製品一部変更のお知らせ

型番：ML-20 シリーズ

1) 概要： 2024年8月23日付『金型更新に伴う一部形状変更と材料変更』（管理番号CI-ML-0020-0067）での記載漏れによる追加変更です。

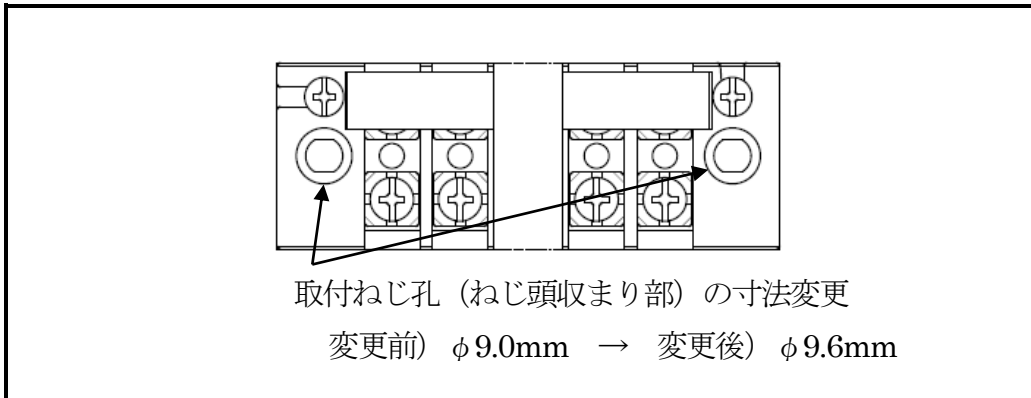
3) 変更内容：

※2 全極数（2P、3P、4P、5P、6P、8P、10P、12P）が対象です。

4) 変更の理由： ねじ頭とねじ孔の隙間に余裕がなかった為、ねじの選定及び作業性を考慮し、取付ねじ孔を拡大いたしました。

※1 変更前後品において製品性能および仕様の変更はございません。
